SODIS'News - Mars 2025

Nouveau Transmetteur TVD 03-GSM 2G / 4G VoLTE

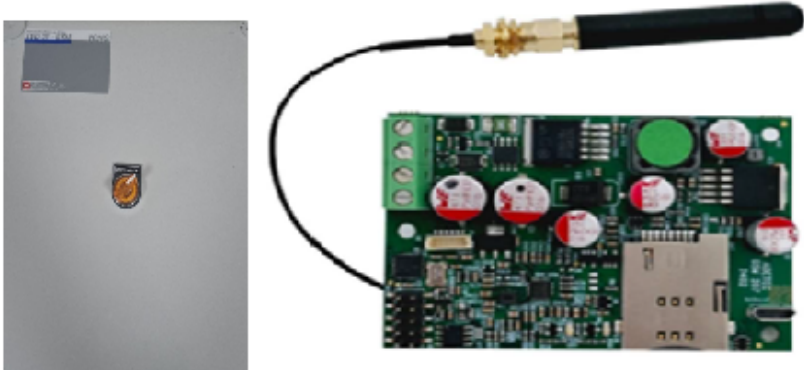
Les opérateurs téléphoniques ont annoncé l'arrêt des réseaux de communication RTC, 2G et 3G.

Le module 000 GSM 207 pallie l'arrêt de ces réseaux et permet aux transmetteurs Vocalys de communiquer sur le réseau **4G VoLTE**.

Il est mécaniquement compatible avec tous les transmetteurs Vocalys RTC, 2G et 3G et ne requiert pas la mise à jour de leur firmware.

Les transmissions vocales et digitales nécessitent que le forfait de téléphonie mobile dispose de la fonctionnalité **VoLTE** et que l'élevage soit couvert par le réseau 4G de l'opérateur de la carte SIM.

Les cartes SIM déjà installées peuvent ne pas bénéficier de la fonctionnalité **VoLTE**.

Veuillez vous rapprocher de l'opérateur de la carte SIM pour vous en assurer.
